# Ökologisches Gutachten zum Ausbau des Lungernerseewerks

Beurteilung der Projektauswirkungen auf Landschaft, Gewässer, Vegetation und Wasserfauna. Kurzfassung

Frank Klötzli und Heinz Marrer

Bild 1. Aufnahme Beckenstandort Tobelplatz vom 16. Januar 1988 (Foto Reinhard).

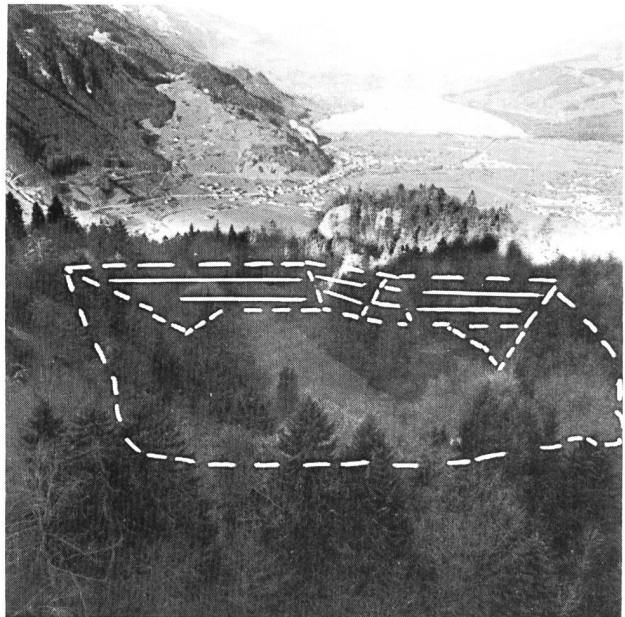
Der Haupteinwand gegen das Projekt richtet sich gegen den vorgesehenen Standort für das *Ausgleichsbecken im Kleinen Melchtal*. Die Vegetation ist in diesem Bereich besonders vielfältig, weil sie den Übergang von der unteren in die mittlere und obere Bergstufe deutlich zum Ausdruck bringt. Der geschlossene Waldkomplex ist bestimmt von Tannen-/Buchenwäldern, die in nicht ganz konsolidierten Hanglagen durchsetzt oder gar beherrscht werden von Eiben-Steilhang-Buchenwäldern und fast reinen Buchenwäldern. An Besonderheiten finden sich kleinflächig wärmeliebende Seggen-Steilhang-Buchenwälder zumeist auf exponierten und durchtalten Felspartien, oft im Übergang zur Pionier-Rasenvegetation der Kalkfelsen und Schutthalden, den sogenannten Blaugrashalden. Am Fusse nasser Felsen oder in der Nähe der Bachläufe erscheinen eher Hochstaudenfluren, stellenweise mit Quellsümpfen und Teilen der Bachauenvegetation. Durch die vorgesehene Sperre selber wird ein Felssporn mit einer höchst bemerkenswerten und seltenen Vegetation (ausserordentliche Vielfalt an Arten und Lebensgemeinschaften vom Trockenrasen bis zur Quellflur; u. a. spezifischer Gratwald) in die Anlage einbezogen. Es handelt sich um eine unikale Stelle, die weder im Kleinen Melchtal noch im übrigen Kantonsgebiet sonst zu finden ist. Vom vegetationskundlichen Standpunkt aus muss ihr gar nationale Bedeutung zugemessen werden. Der Sporn würde durch die Erstellung des Beckens zwar nicht gänzlich, doch in wesentlichen Teilen verändert und in weit höherem Masse als heute ungünstigen Fremdeinflüssen ausgesetzt. Zudem ist das landschaftsästhetische Moment aufgrund der Einmaligkeit der Fels- und Schluchtformation eher noch als gewichtiger einzustufen als das organismische oder ökologische. Die Beauftragten lehnen deshalb diesen Beckenstandort ab.
